# 背面取付板の取付穴変更に関して (1 / 2)

# 背面取付板の取付穴変更に関して(2/2)

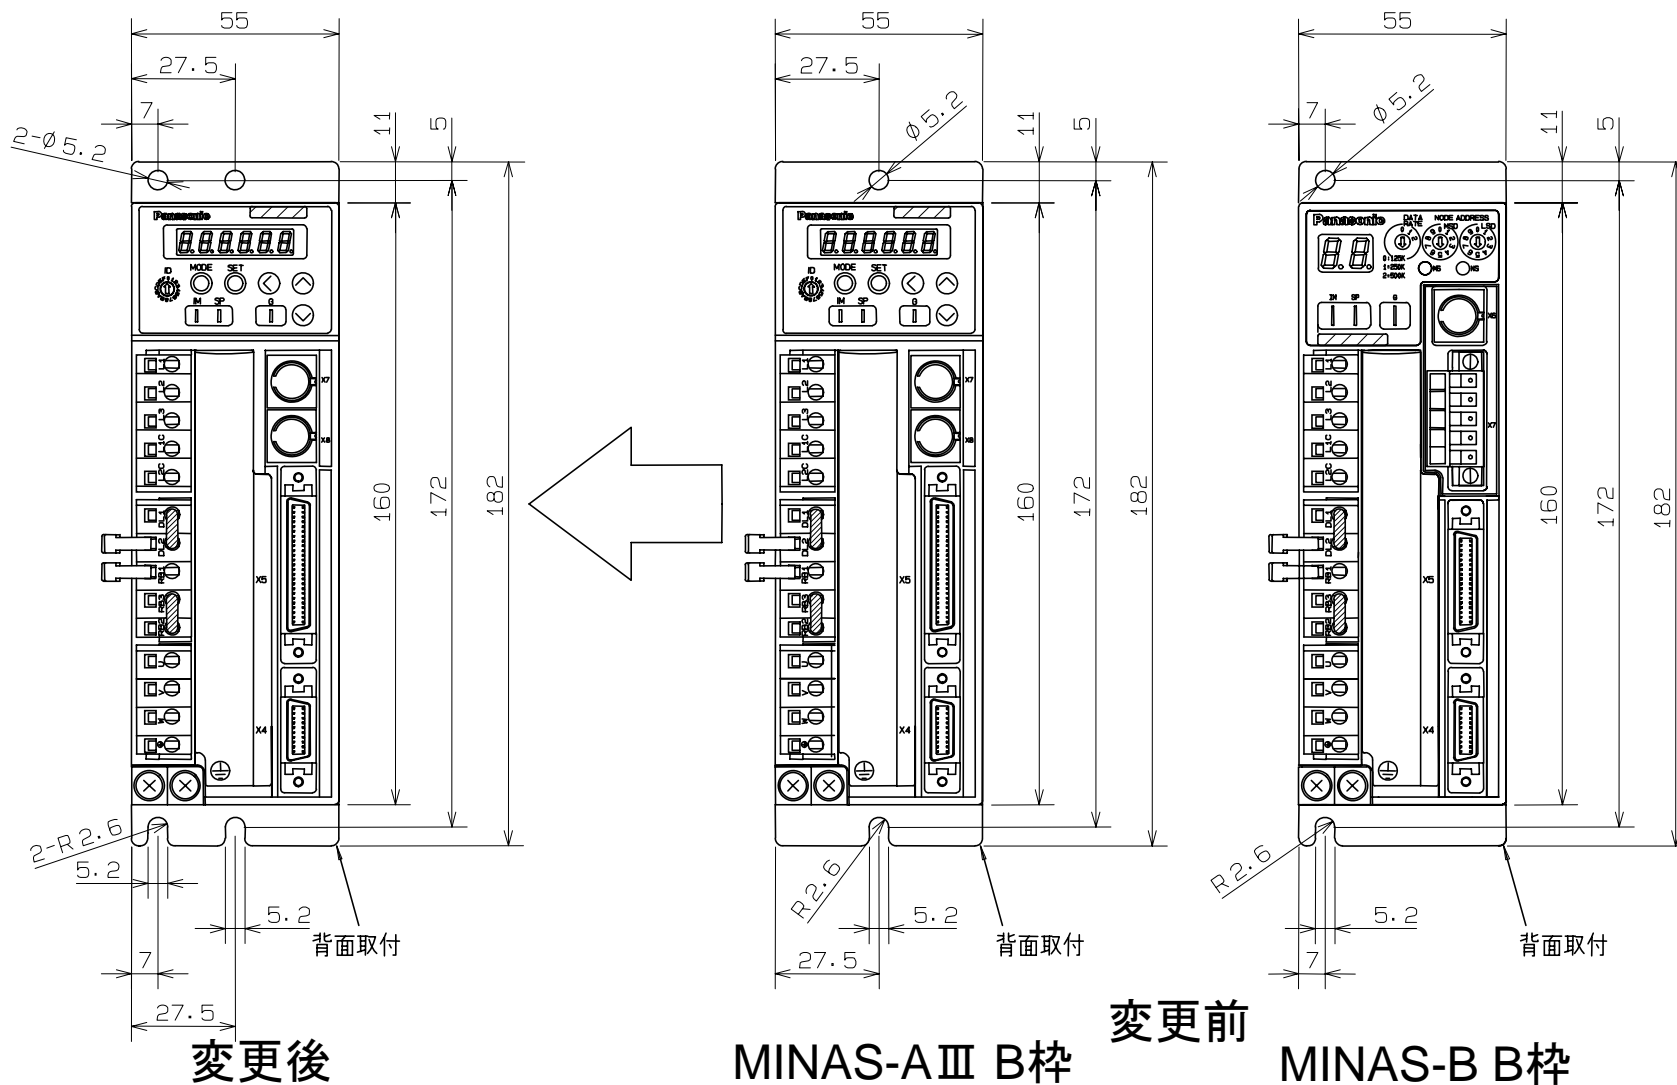
(注) 変更後の取付板部に関する外形寸法は、MINAS-AⅢシリーズおよびMINAS-Bシリーズともに同一であるため、変更後はMINAS-AⅢシリーズを代表として表示しております。

## ・背面取付板による取り付け方法について

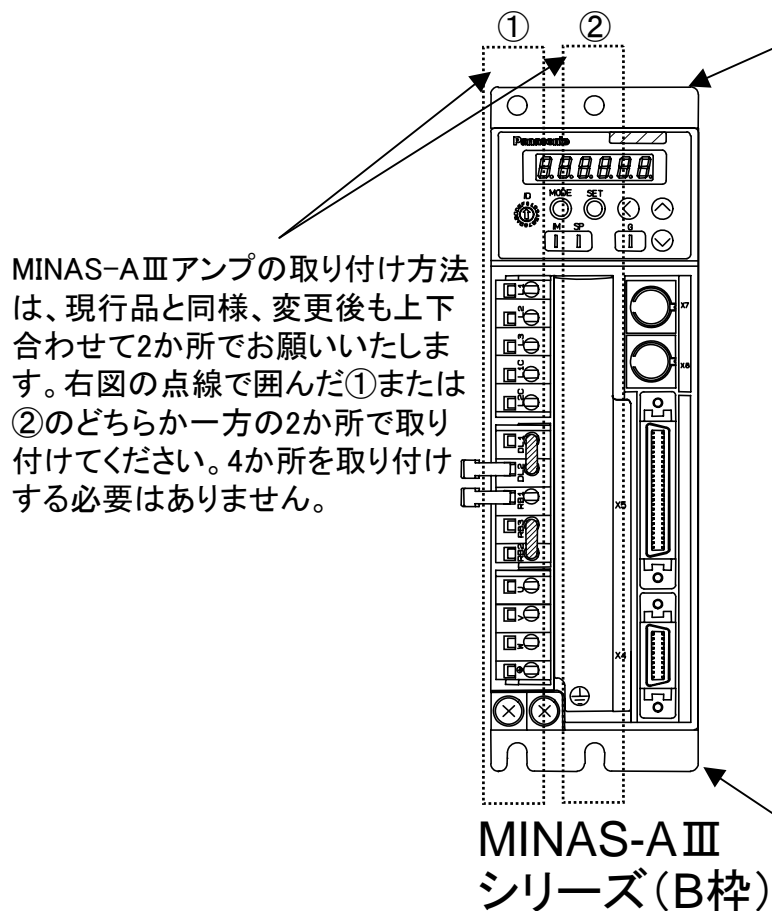
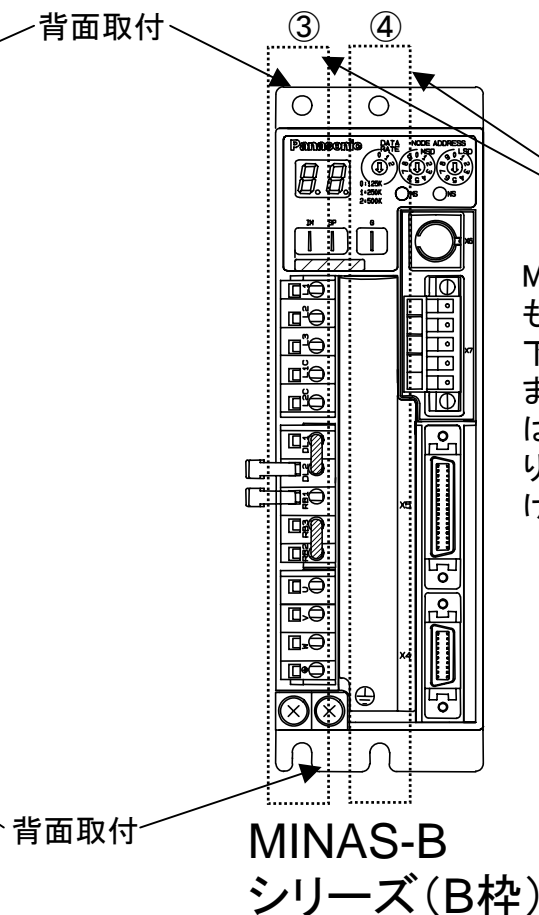
MINAS-AⅢアンプの取り付け方法は、現行品と同様、変更後も上下合わせて2か所をお願いいたします。右図の点線で囲んだ①または②のどちらか一方の2か所で取り付けてください。4か所を取り付ける必要はありません。

MINAS-Bアンプの取り付け方法も、AⅢアンプと同様、変更後も上下合わせて2か所をお願いいたします。左図の点線で囲んだ③または④のどちらか一方の2か所で取り付けてください。4か所を取り付ける必要はありません。
